工程变更通知书 (ECN)

变更申请时间	11月1日	项目代码/名称	吉利G3/ZY2207	ECR编号	ECR0010944	变更紧急度	C类
客户名称	吉利	提出人	<input type="checkbox"/> 客户 <input checked="" type="checkbox"/> 公司 <input type="checkbox"/> 供应商	ECN编号	ECN0006006		
总成名称	/			总成件号/QAD号	/		
零/部件名称	司机主边电动调角器下连接板B 司机副边电动调角器下连接板B			零/部件件号/QAD号	SHT0015729 SHT0015727		
项目阶段	<input type="checkbox"/> PCP 阶段 <input type="checkbox"/> ED 阶段 <input type="checkbox"/> ET 阶段 <input type="checkbox"/> PT 阶段 <input checked="" type="checkbox"/> SOP 阶段			变更零件类型	<input checked="" type="checkbox"/> 自制件 <input type="checkbox"/> 采购件 <input type="checkbox"/> 外协件		
更改类型	<input type="checkbox"/> 设计 <input type="checkbox"/> 工艺 <input checked="" type="checkbox"/> 模具 <input type="checkbox"/> 夹具 <input type="checkbox"/> 检具 <input type="checkbox"/> 试验\检测方法 <input type="checkbox"/> 原材料 <input type="checkbox"/> 重要二次配套 <input checked="" type="checkbox"/> 其他:						
更改原因	<input checked="" type="checkbox"/> 改进措施 <input type="checkbox"/> 预防措施 <input type="checkbox"/> VA/VE <input type="checkbox"/> 客户要求 <input type="checkbox"/> 其它			是否需提交客户批准	<input type="checkbox"/> 是 <input checked="" type="checkbox"/> 否 <input type="checkbox"/> N/A

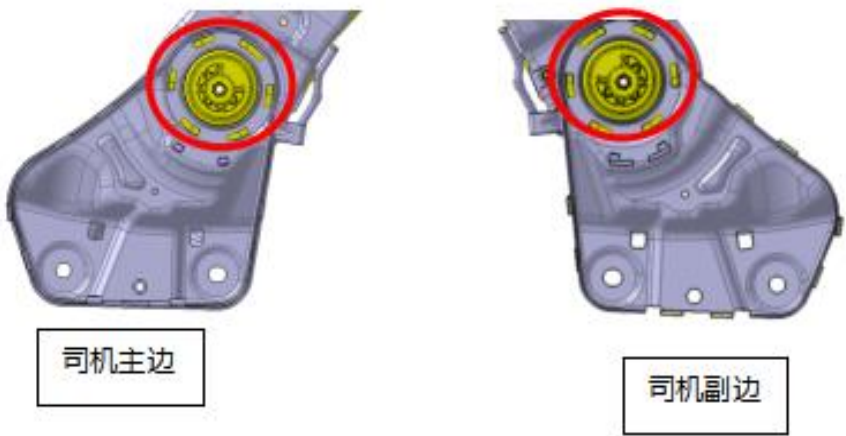
更改等级	<input type="checkbox"/> 级别1		<input type="checkbox"/> 级别2		<input checked="" type="checkbox"/> 级别3		<input type="checkbox"/> 级别4
	较大的更改: 该更改将影响产品的外形、安装或功能		重要的过程更改: 对客户而言该更改有明显的外观变化		对产品成本、库存、质量成本等影响的更改, 对客户无直接影响		1. 文件、试验、工作流程等附带的更改 2. 内部流程或工艺更改 该更改对客户、产品成本或库存无影响
变更申请内容	变更申请前: 电动调角器下连接板B开孔与星盘凸点不匹配, 焊接干涉。			变更申请方案: 优化钣金件开孔位置, 匹配星盘焊接。
